**CONCEPTO TECNICO No. CT- 4262 de 2005**

**Revisión de Estudio Particular de Respuesta Local  
de Amplificación de Ondas Sísmicas  
Artículo 7 - Decreto 074 de 2001**

El presente concepto técnico corresponde a la **primera revisión** realizada por la Sociedad Colombiana de Geotecnia del Estudio de Suelos y Análisis de Cimentaciones proyecto Parque Central Pontevedra Lote 2, el cual incluye el Anexo 4 Estudio de Amenaza Sísmica Local, para el Proyecto en mención, el cual esta localizado en la Calle 95 con Carrera 59 en Bogotá D.C., , en cumplimiento a lo estipulado en el Decreto 074 de 2001.

**Figura 1 Localización del Proyecto Parque Central Pontvedra**

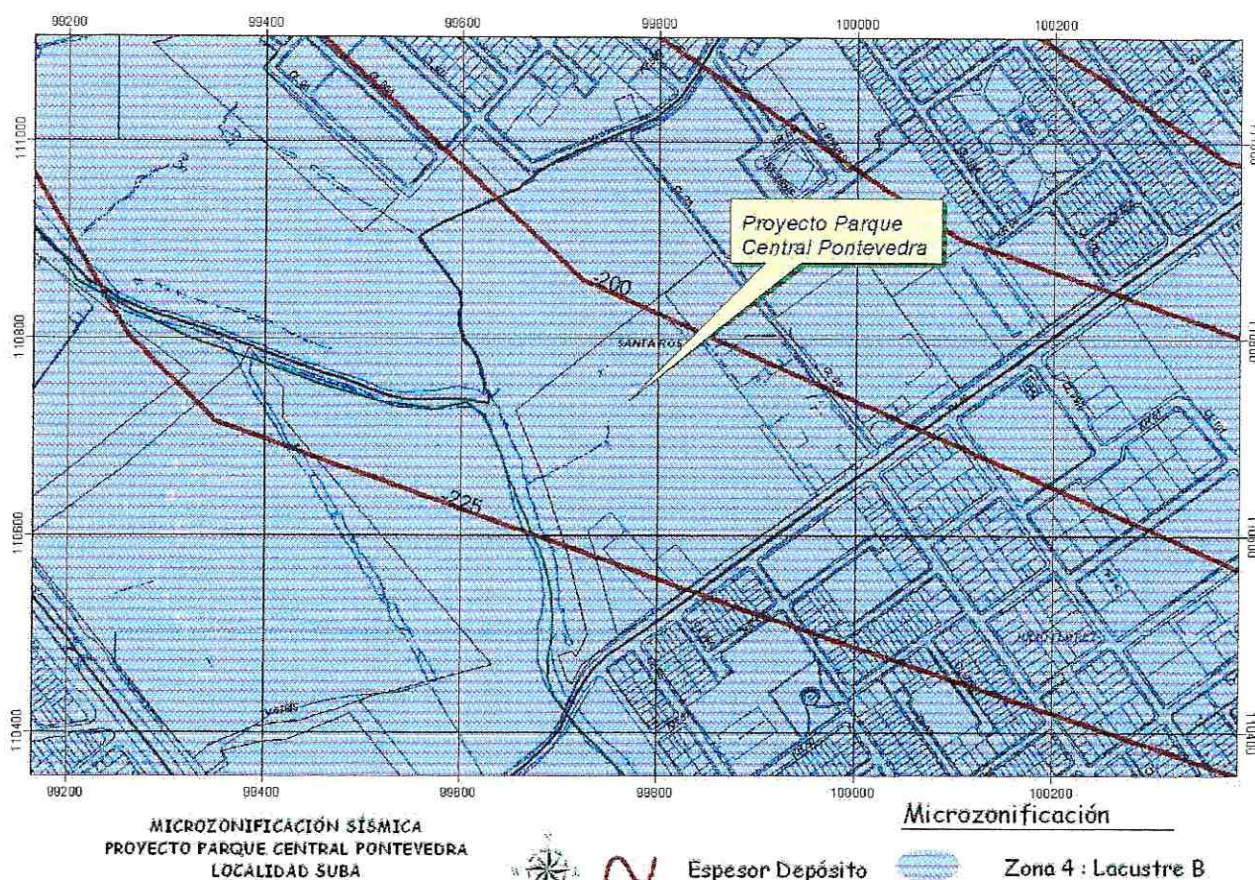
*En el informe se define la localización del proyecto de acuerdo con el mapa de Microzonificación Sísmica de Bogotá, ubicándolo en la Zona 4 (Lacustre B). Esta ubicación está de acuerdo con el Decreto 074 de 2001 (Figura 1 del presente concepto técnico).*
